## **Informe Consolidado de Solicitud de Aclaraciones, Rectificaciones y/o Ampliaciones Complementario a la Declaración de Impacto Ambiental del Proyecto "Regularización Planta Riles BO Packaging"**

Nombre del Titular : BO Packaging SA  
Nombre del Representante Legal : Glen Rybertt Werth  
Dirección : Avenida Americo Vespucio 1470

El presente Informe Consolidado de Solicitud de Aclaraciones, Rectificaciones o Ampliaciones a la Declaración de Impacto Ambiental del proyecto "Regularización Planta Riles BO Packaging", contiene las observaciones generadas en virtud de la revisión de la Adenda.

Figura 28. Ubicación de las fuentes consideradas.

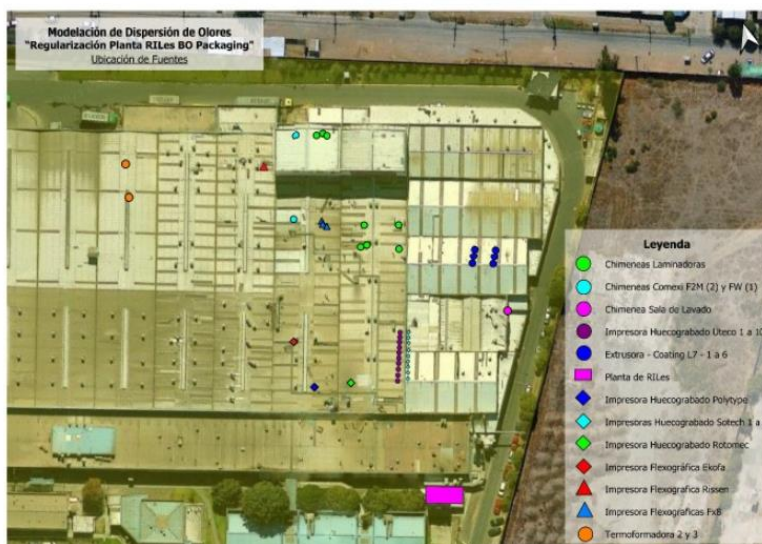
- 4.1. Se solicita al Titular aclarar la presentación del documento “*Modelación de dispersión e Impacto por olores*” del Anexo 5.4.1 de la Adenda, justificando las modificaciones de todas las fuentes presentadas en la Figura 28, respecto a lo anteriormente presentado en “*Modelación de Impacto Odorante*” del Anexo 5 “*Estudio técnicos.part3*” de la DIA donde se observan fuentes que no fueron consideradas en el Anexo 5.4.1 de la Adenda, lo cual no permite confirmar que el proyecto está siendo evaluado bajo su peor escenario. A modo de ejemplo, se indica que en la Figura 3-4 de la “*Modelación de Impacto Odorante*” del Anexo 5 “*Estudio técnicos.part3*” de la DIA, existe la fuente denominada “*Sala de destilado*”, que no fue considerada según las ubicaciones presentadas en la Figura 28 de la “*Modelación de dispersión e Impacto por olores*” del Anexo 5.4.1 de la Adenda. Por lo tanto, se solicita aclarar detalladamente todos los procesos generados en la planta, ampliando la presentación del Anexo 5.4.1 de la Adenda con un diagrama de los procesos realizados en el proyecto, resaltando aquellas fuentes generadoras de olor consideradas en el estudio, a fin de descartar la existencia de otras fuentes emisoras de olor.
